Parc éolien du Lac-Alfred

Étude d'impact sur l'environnement

Réponses aux questions et commentaires - Série 2

Dossier n° 3211-12-154

Habitats forestiers des plantes menacées ou vulnérables

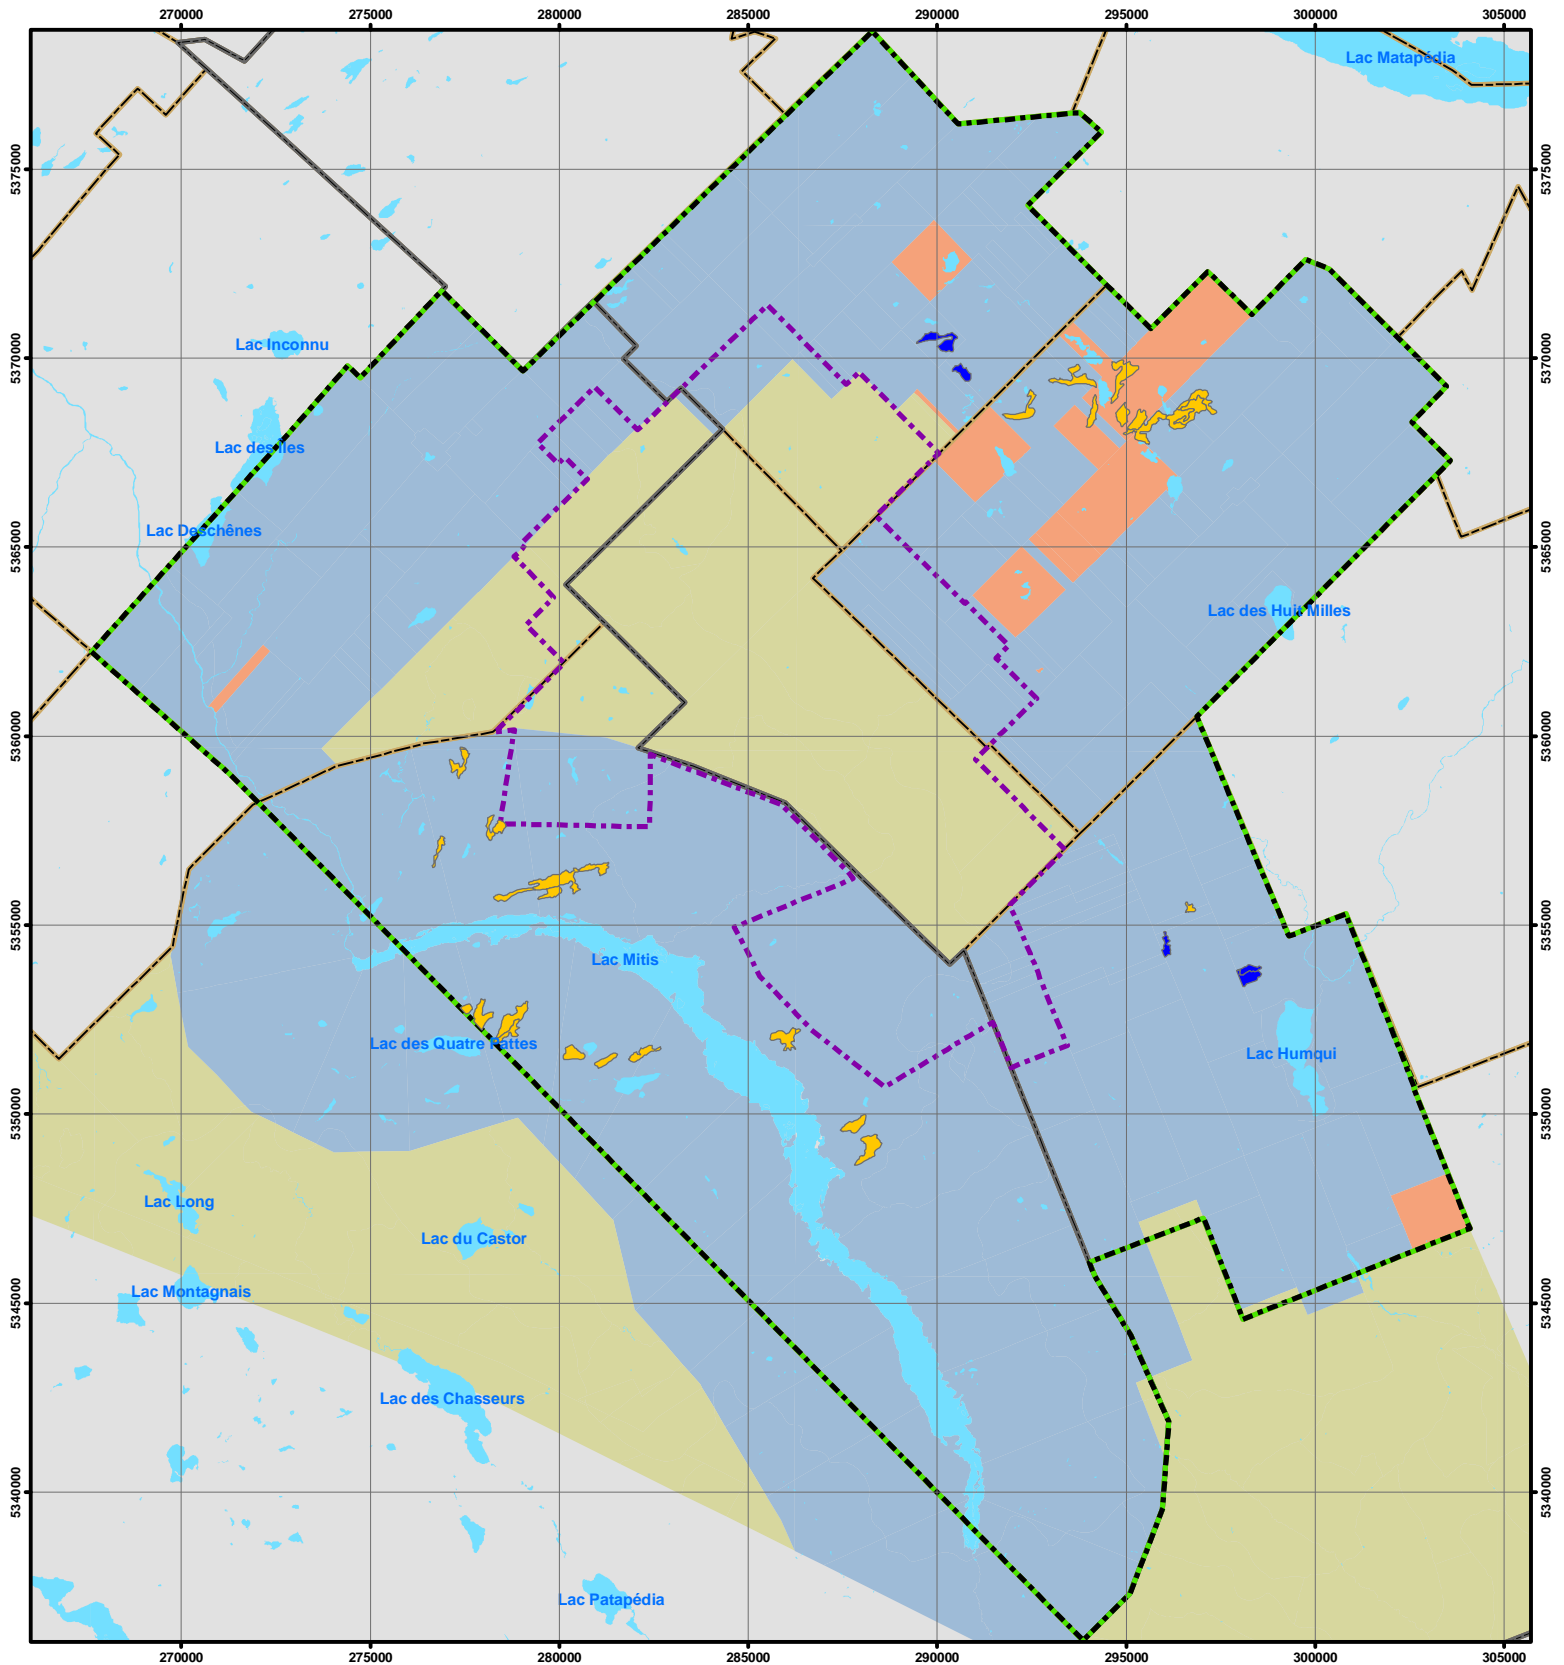
À l'extérieur du parc éolien, dans la zone d'étude, des érablières à bouleau jaune de type 1 et 2 ont été détectées. Dans le but de planifier éventuellement des inventaires dans ces secteurs, la Direction du patrimoine écologique et des parcs du MDDEP aimerait obtenir une carte de ces peuplements. Cette direction aimerait également obtenir une confirmation que l'inventaire floristique prévu dans le secteur de l'éolienne numéro 1 a bel et bien été effectué et, le cas échéant, un rapport détaillé des observations qui auront été faites.

Les érablières à bouleau jaune de types 1 et 2 dont il est question sont localisées sur la carte présentée à annexe 1.

L'inventaire floristique prévu dans le secteur de l'éolienne 1 sera réalisé en 2010. Un rapport sera déposé au MDDEP avant le début des travaux de construction, détaillant les observations.

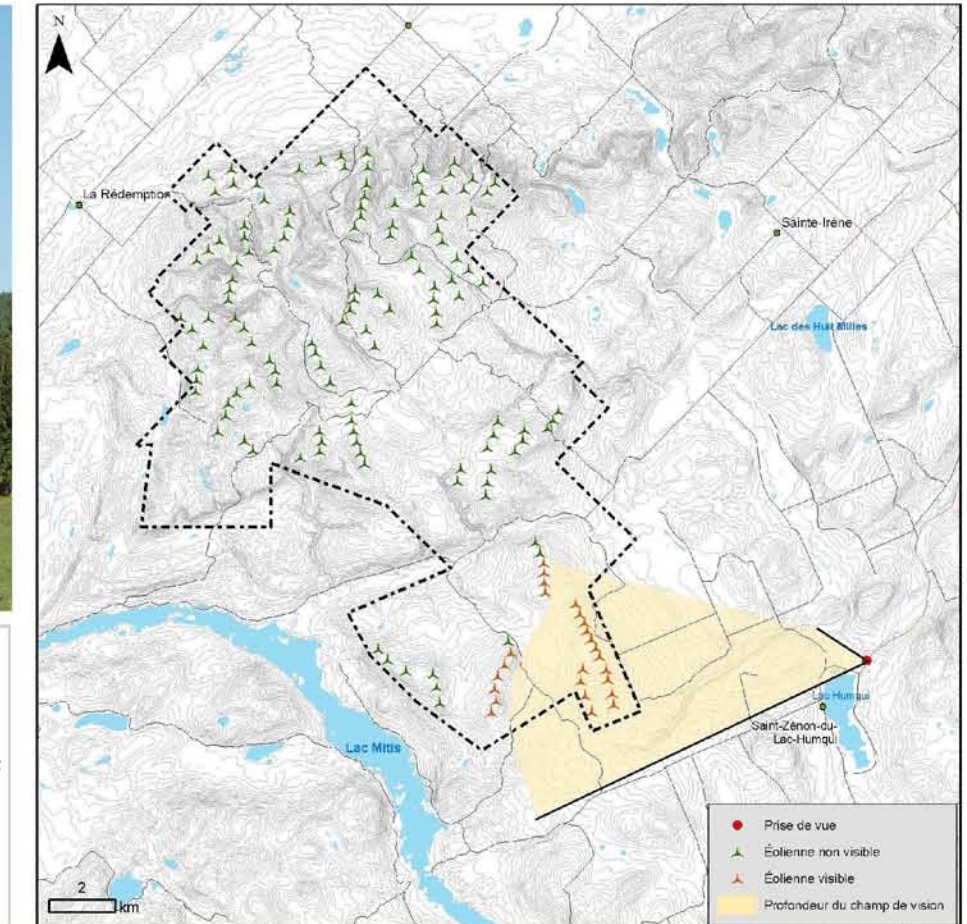
La municipalité de Saint-Zénon-du-Lac-Humqui est située en bordure du circuit panoramique de la route 195 (route d'intérêt) et, de ce fait, le MRNF estime que des vues stratégiques supplémentaires devraient être réalisées sous la forme de simulations visuelles afin de valider les conclusions de l'évaluation des impacts.

L'initiateur a produit une simulation visuelle additionnelle à partir de la route 195 qui mène au lac Humqui. Cette simulation a été réalisée en considérant la configuration modifiée du parc éolien présentée dans l'addenda à l'étude d'impact sur l'environnement et déposé au MDDEP le 28 août 2009 (annexe 2).

Le circuit panoramique de la route 195 longe le lac du côté ouest. Les versants agricoles des collines de ce côté du lac limitent la vue vers le parc éolien.

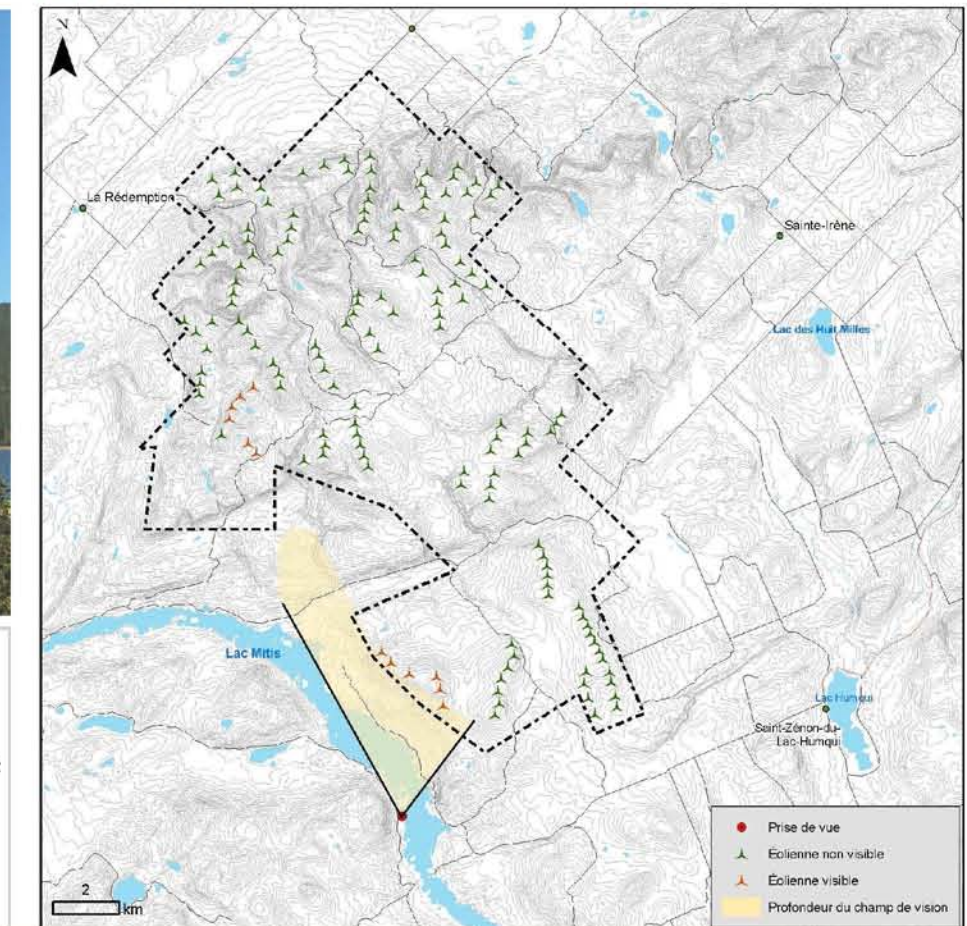
Le MRNF a demandé à l'initiateur de produire des simulations additionnelles de vues stratégiques du lac Mitis. Selon ce ministère, le nombre de simulations semble peu approprié et ne permet pas l'analyse d'intégration et d'harmonisation du parc éolien.

L'initiateur a produit une simulation visuelle additionnelle à partir d'une vue stratégique du lac Mitis, soit du chalet situé du côté sud-ouest du lac Mitis, dont la vue est orientée vers le parc éolien (annexe 2). Cette simulation visuelle a été réalisée en considérant la nouvelle configuration du parc éolien présentée dans l'addenda à l'étude d'impact sur l'environnement.
